## II MODIFICACIÓN DE ESTUDIO DE IMPACTO AMBIENTAL YANACOCHA

LEVANTAMIENTO DE OBSERVACIONES SENACE

Prepared for:  
Minera Yanacocha S.R.L.

Prepared by:  
STANTEC PERU S.A.

**TÍTULO:**  
ÁREAS SUPERFICIALES DE CHAQUICOCHA SUBTERRÁNEO  
ÁREA 1 Y 2

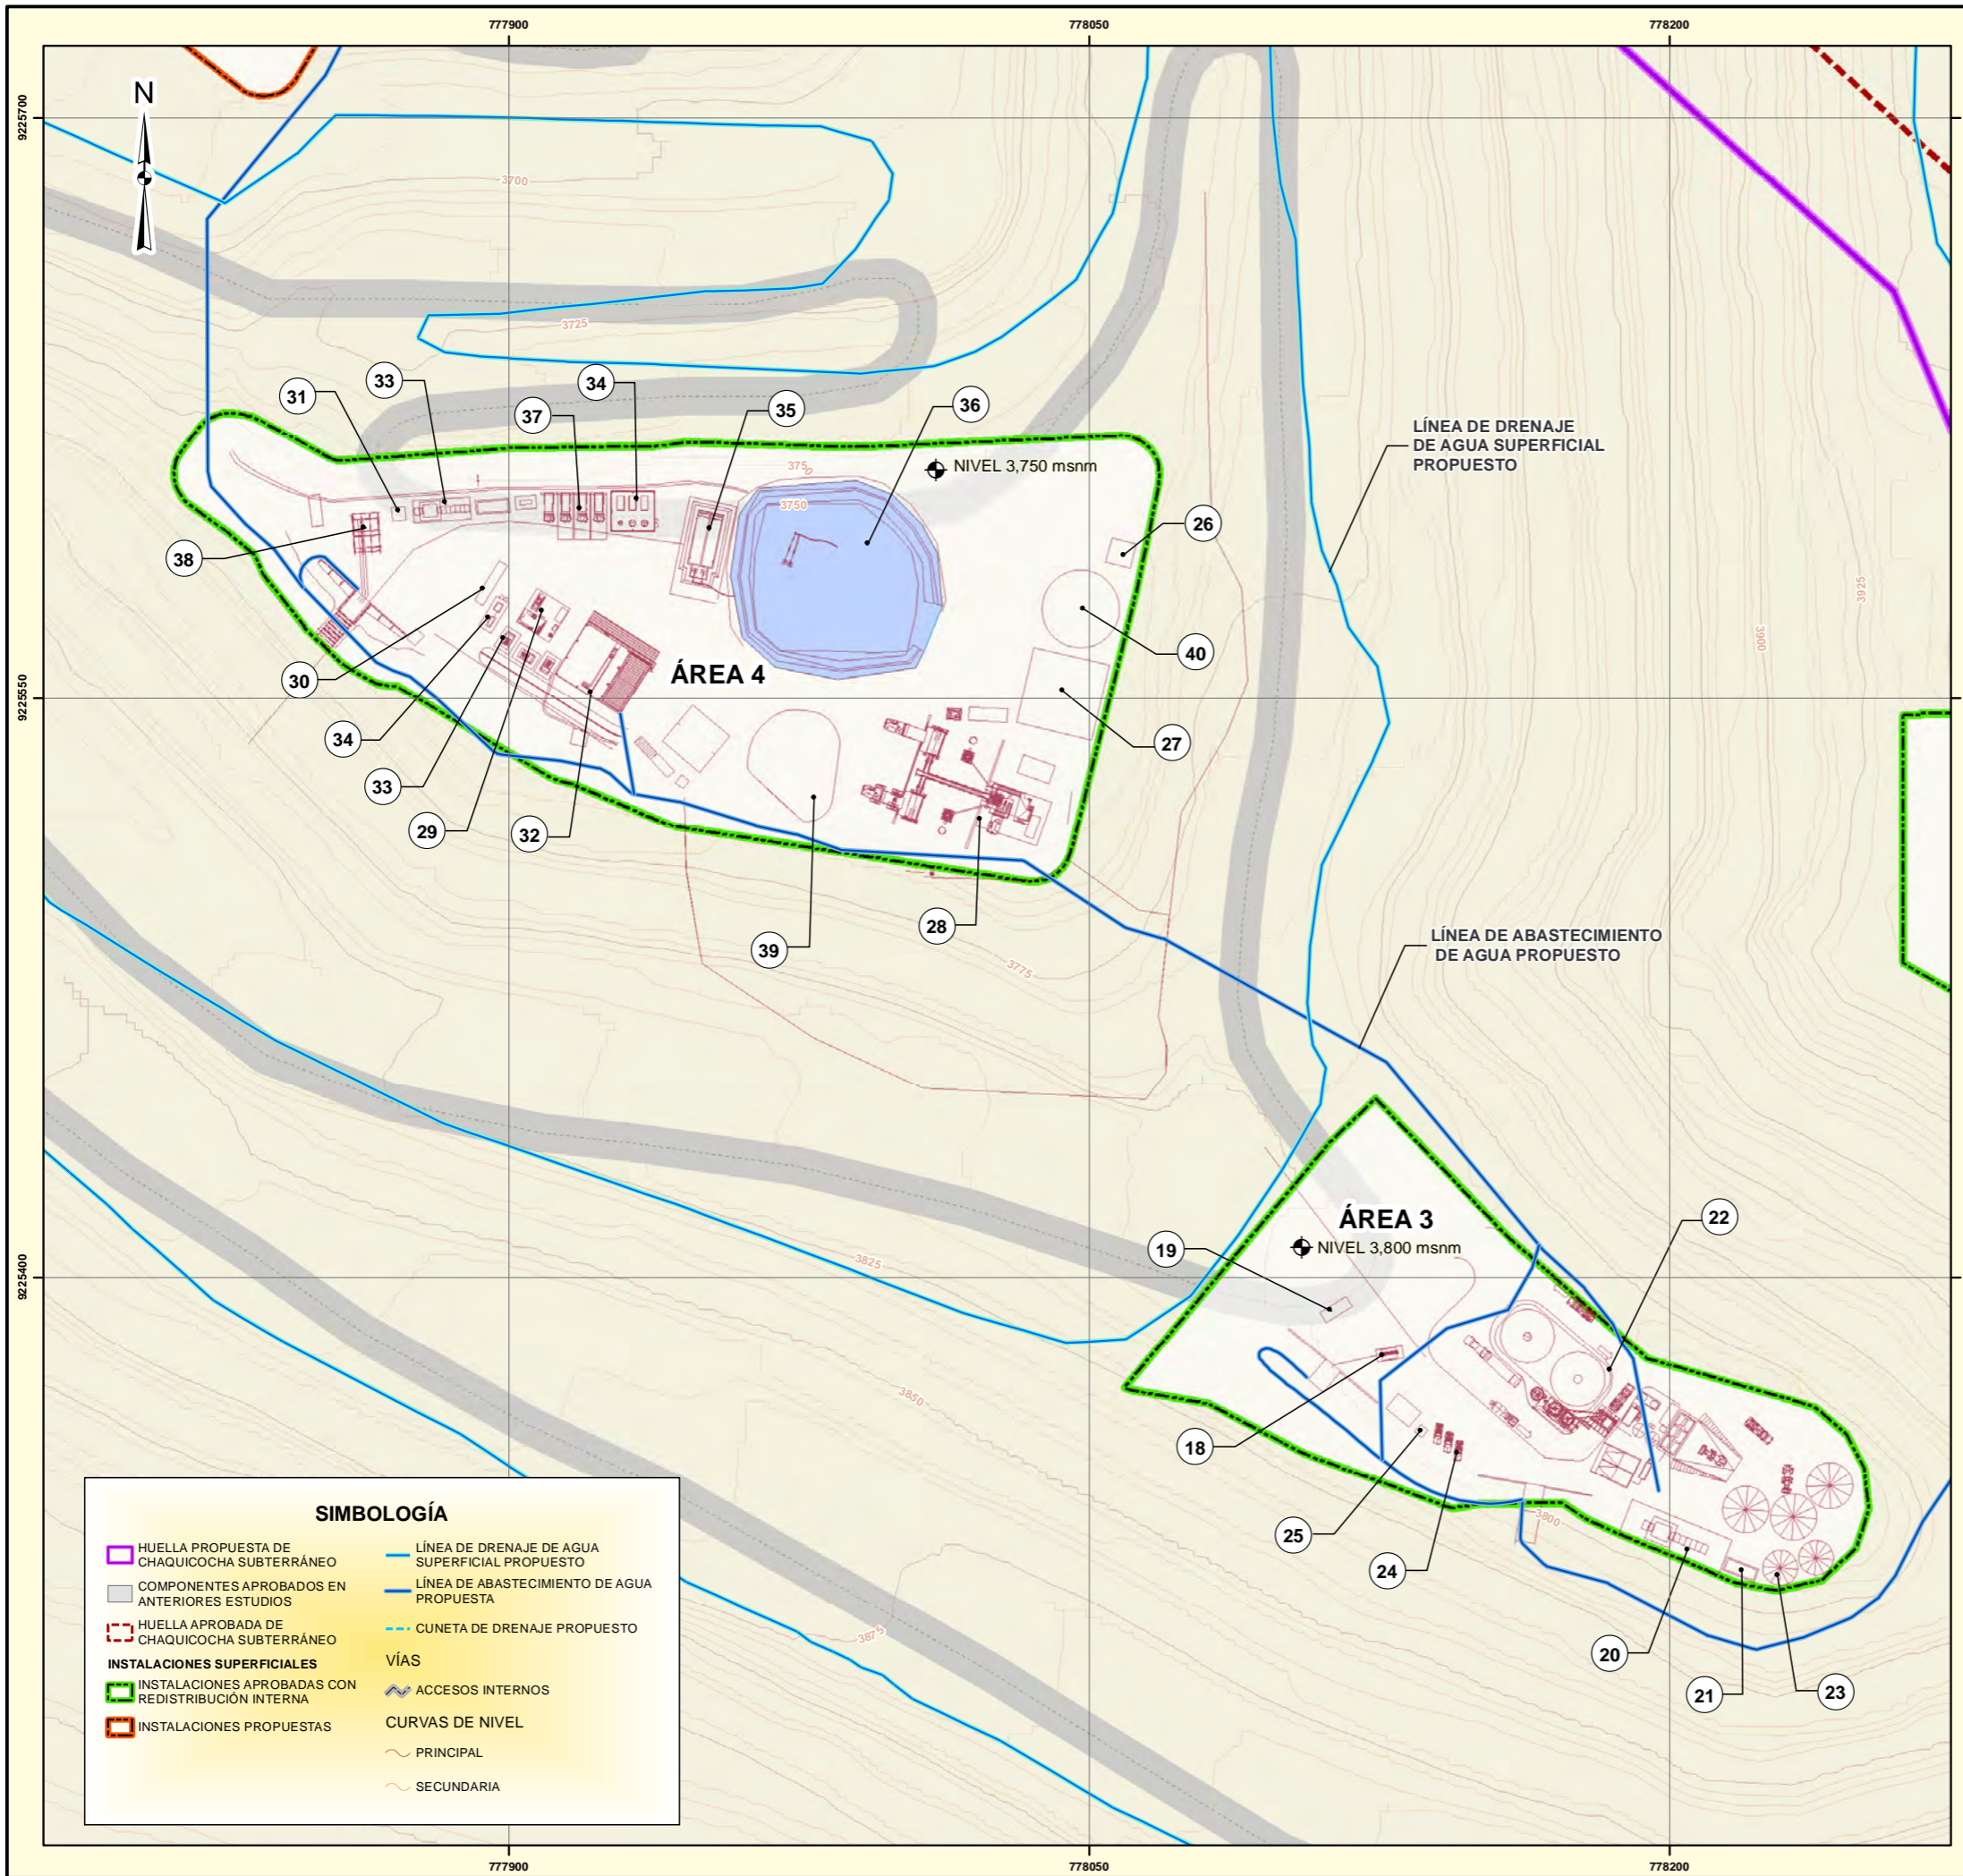
d) De acuerdo a la Primera MEIA-d Yanacocha, se señala que el relleno de mina será preparado en la superficie de Chaquicocha Subterráneo y transportado mediante una red de tuberías al interior de la mina; mientras que para la II MEIA Yanacocha, en el sub ítem "Relleno de mina" se indica que será transportada mediante camiones; sin embargo, no describe esta nueva actividad a nivel de factibilidad como lo establece el artículo 41° del Decreto Supremo N° 040-2014-EM. Asimismo, en la Primera MEIA-d Yanacocha, se indica que la planta de relleno se ubicaría en el Área 1; mientras que en la II MEIA Yanacocha se entiende que relleno sería producido en el Área 2 y 3; además en la Tabla 2.11.2.2-64 "Lista de infraestructuras superficiales por áreas", la planta de relleno se ubica en el Área 4; por lo que no queda claramente establecido el área donde se produciría el relleno de mina, desde donde sería transportado a interior mina.	d) Describa a nivel de factibilidad, en el sub ítem "Relleno de mina", la actividad de transporte por camiones del relleno de mina, indicándose la flota a emplear, frecuencia de estimada de viajes, tipo de vehículos, rutas de acceso, etc, en concordancia a la capacidad de producción requerida de relleno. Se debe tener en cuenta que esta actividad debe ser considerada en las estimaciones de los potenciales impactos ambientales. Asimismo, deberá aclarar el área donde se ubicará la planta de relleno, desde donde se realizará el transporte hacia interior mina.	2.12.2.2 Chaquicocha Subterráneo, ítem Actividades de operación; sub ítem Relleno de mina. 2.11.2.2.12 Instalaciones Auxiliares; ítem Áreas superficiales de Chaquicocha Subterráneo.	000637 a, 000638, 000544 a, 000554

## Imagen SENACE 21d Corte típico de acceso de mantenimiento – Relleno Carachugo

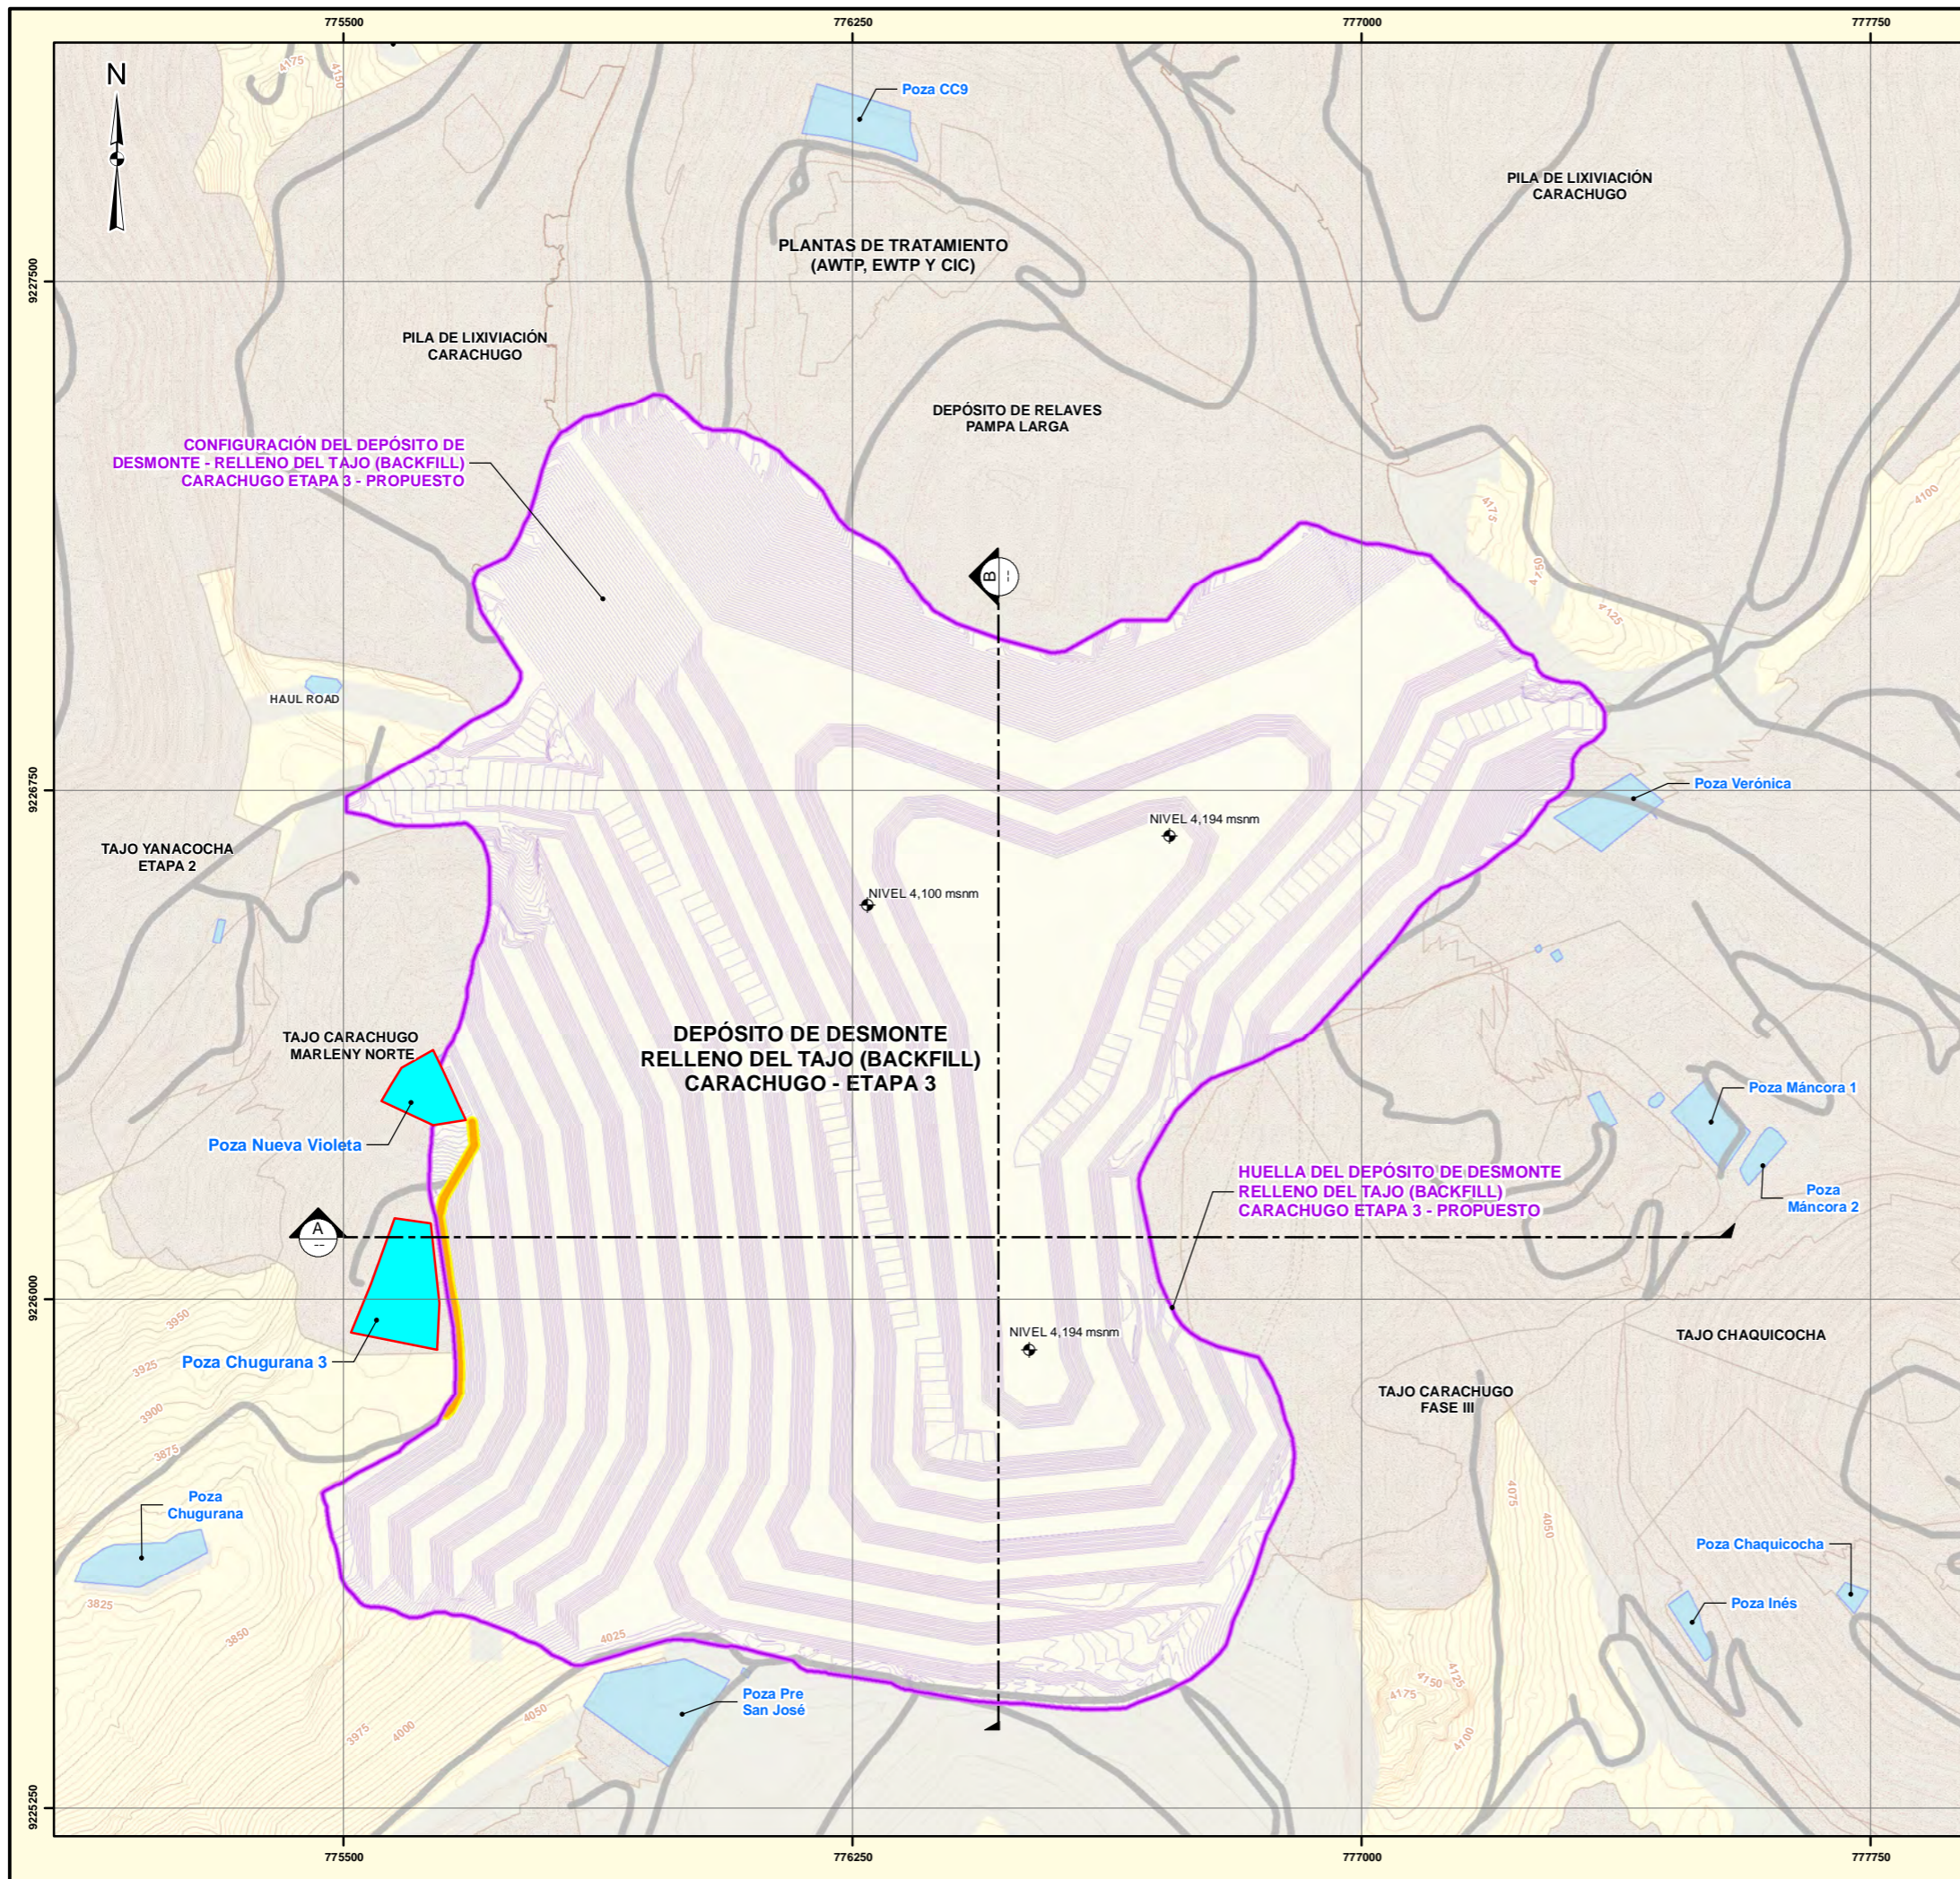
22	<p>En el ítem 2.11.2.2.4 Depósito de Desmonte - Relleno del Tajo (Backfill) Carachugo - Etapa 3, el Titular presenta:</p> <p>a) En la Figura N° 2.11.2.2-24 la Huella del Depósito de Desmonte Relleno Carachugo y Zonas de Demolición para Reubicación de las Plantas AWTP/EWTP; sin embargo, no se precisa el destino ni tratamiento de los fluidos almacenados en las pozas a demoler, así como la gestión de los lodos, como consecuencia de las actividades denominadas "Demolición de facilidades existentes", presentados en las Tablas N° 2.5.1.1-2 (Actividades en la etapa de construcción) y Tabla 2.5.1.1-1 (Cronograma general de los componentes propuestos de la II MEIA Yanacocha)</p>	<p>Se requiere que el Titular:</p> <p>a) Describa a nivel de factibilidad el manejo de los fluidos remanentes en las pozas y facilidades a demoler producto de las actividades de construcción propuestas, denominada como "Demolición de facilidades existentes", precisar el destino de los lodos y residuos peligrosos, acorde con lo dispuesto en la Ley de Gestión Integral de Residuos Sólidos, aprobada por Decreto Legislativo 1278 y su Reglamento. Especialmente con las aguas de producción con trazas de Cianuro acorde a lo establecido en el artículo 338 del Decreto Supremo N°024-2016.</p>	<p>2.12.2.4 Depósito de Desmonte - Relleno del Tajo (Backfill) Carachugo - Etapa 3, ítem Mantenimiento de infraestructuras hidráulicas</p>	<p>000724</p>

La Figura SENACE 21d Configuración propuesta del Depósito de Desmonte – Relleno del Tajo Carachugo Etapa 3 – Vista en planta, muestra los accesos que limitan por el lado sur del depósito de desmonte y el acceso de mantenimiento considerado en el diseño que se empalmará con el acceso existente.
